READECUACIÓN Y CONSTRUCCIÓN PARA LA HABILITACIÓN DE LA CIUDAD JUDICIAL SANTO DOMINGO ESTE. (CONSTRUCCIÓN CIVIL, INSTALACIONES ELÉCTRICAS, DE COMUNICACIÓN, SISTEMAS DE SEGURIDAD)

REFERENCIA: LR-CPJ-01-2025

CIRCULAR NÚMERO 01

PREGUNTAS Y RESPUESTAS

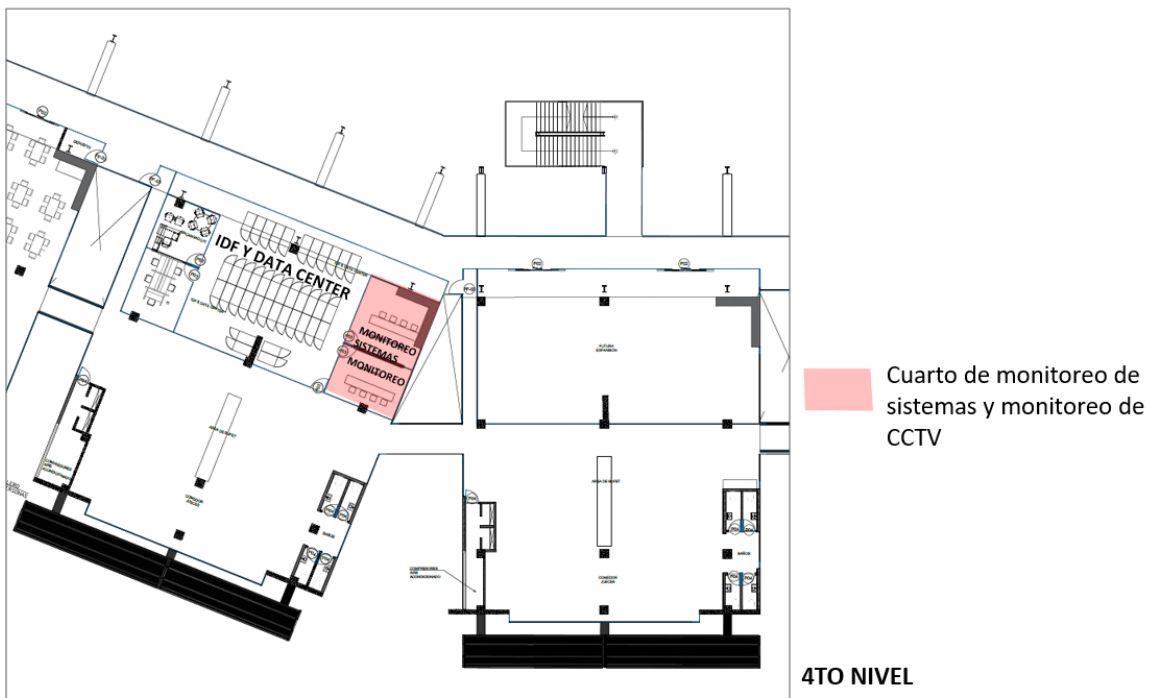
¿Se cuenta con algún lugar específico en el plano para la ubicación del cuarto principal de control? o se colocaran IDFs en diferentes lugares y pisos de la edificación según se requiera?

RESPUESTA 28: Ver en planos, 4to Nivel próximo al MDF Ver imagen de referencia:

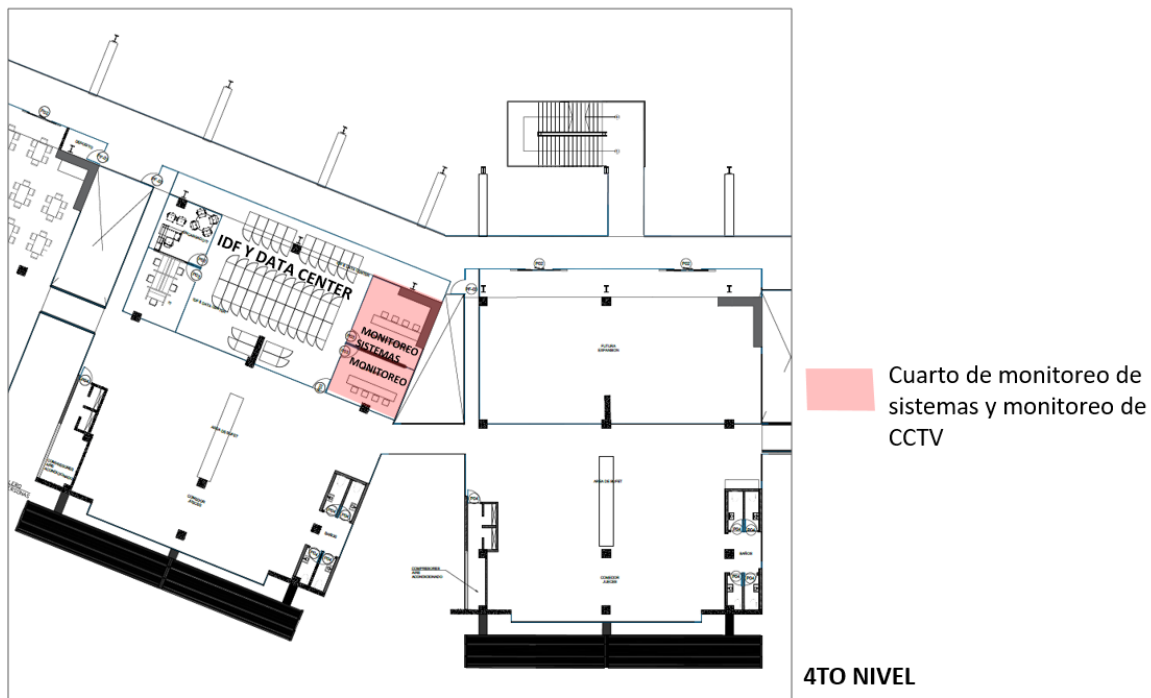
¿En qué lugar se colocará el Control Remoto de pared que se solicita?

RESPUESTA 31: En el centro de monitoreo de seguridad, 4to nivel. Ver imagen de referencia:
